Rif. Tabelle proposte cittadini

UTOE	6	Indirizzo		TOSS	
Tavola	AU/13 - AU/14	Foglio	78	TAP	
Località	Capoluogo	P.Ile	59-61-64-65-49-90-117-138-140-141-144	TCON

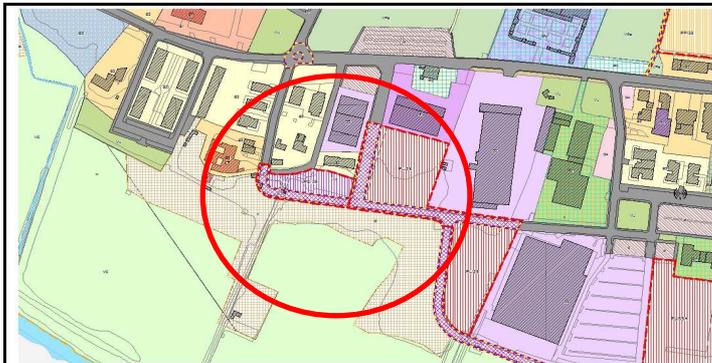
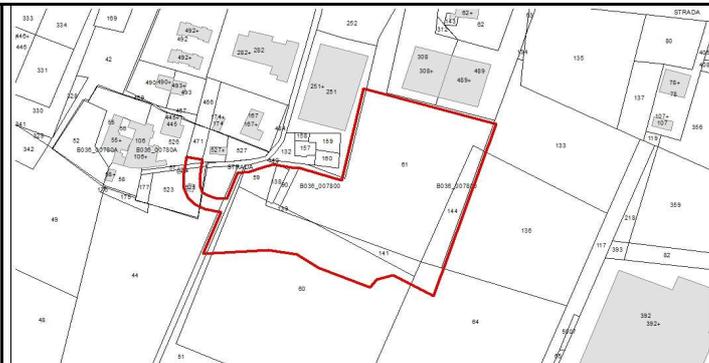
1- Richiesta di modifica della scheda PC39 variandone il perimetro e assegnando una SUL di mq. 4000 a carattere residenziale e direzionale;
 2- Modifica della scheda PL36 con variazione del perimetro e assegnando una SUL di 4000 mq per produzione di beni e di servizi;
 3- Modifica della viabilità di regolamento urbanistico come da proposta grafica allegata;
 4- Rettifiche per errori materiali a riguardo delle tavole AU/13 e AU/14.

1- 2- Le modifiche richieste che prevedono la variazione del perimetro delle aree di trasformazione e il consistente aumento della SUL realizzabile, non risultano compatibili con la zona di appartenenza che risulta a margine tra l'edificato e l'area verde. Una realizzazione con la consistenza richiesta non risulta sostenibile rispetto all'area marginale e provocherebbe effetti del tutto opposti rispetto agli obiettivi posti a monte della scelta di inserire tali aree di trasformazione, quali l'alleggerimento del traffico veicolare in direzione est mediante il completamento della viabilità della zona. Inoltre la quantità di SUL assegnata appare congrua rispetto alle urbanizzazioni poste a carico delle realizzazioni.

3- La proposta di modifica della viabilità prevista ricalca quella già contenuta nel vigente PRG, a riguardo della parte posta più a sud si evidenzia che la previsione ricadrebbe quasi interamente in area a pericolosità idraulica molto elevata PI4 che ne vieta la realizzazione. Inoltre in relazione a quanto controdedito all'osservazione n. 244 ed in particolare al punto 3 della sintesi tecnica, tale previsione di viabilità, che verso ovest scavalca il torrente Le Cale, viene stralciata.

4- Preso atto delle incongruenze relative ad una modesta porzione di area identificata nella destinazione in Area per servizi comunali - IPc, rispetto alla proprietà e al relativo utilizzo, identificata nella tavola AU/14, si provvederà alla correzione della stessa attribuendo la corretta destinazione. Si provvederà inoltre alla corretta individuazione dell'ante telefonica sulla tavola AU/13.

Per quanto sopra si propone di **ACCOGLIERE PARZIALMENTE** l'osservazione presentata.
